Vyjádření k PD pro společné povolení akce „Multifunkční sportovní a kulturní centrum (MFSKC) – křižovatka 4. brána BVV“ k. ú. Pisárky

předmětem předložené PD (**DÚR+DSP**) je přestavba stávající průsečné křižovatky nově na okružní křižovatku před 4. branou BVV na MK ul. Křížkovského. Společně s okružní křižovatkou budou upraveny stávající komunikace v tomto prostoru, chodníky, parkoviště u stávajícího garážového domu Expoparking a parkoviště P+R pro autobusy u hotelu Voroněž II. Součástí stavby je i vybudování nových, případně úpravy stávajících IS a nově jsou navrženy i vegetační úpravy, vše v MČ Brno – střed (k.ú. Pisárky).

VZOROVÝ ŘEZ - OBETONOVÁNÍ LINIOVÉHO ODVODNĚNÍ

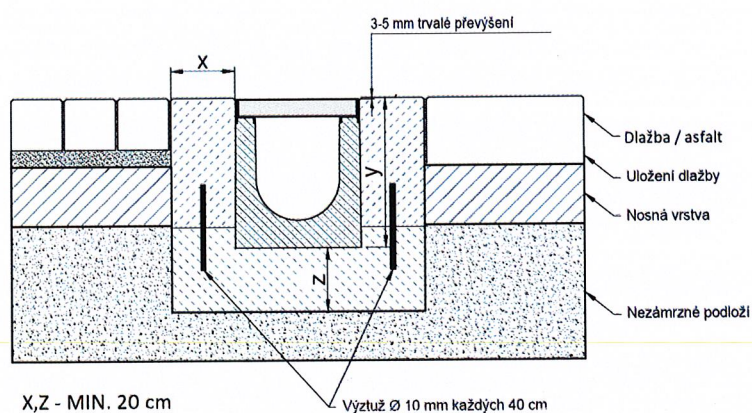
Liniový žlab bude navržen jako min DN 200, bude oboustranně obetonován (20cm) a osazen litinovou mříží s únosností min. D400 viz obrázek.
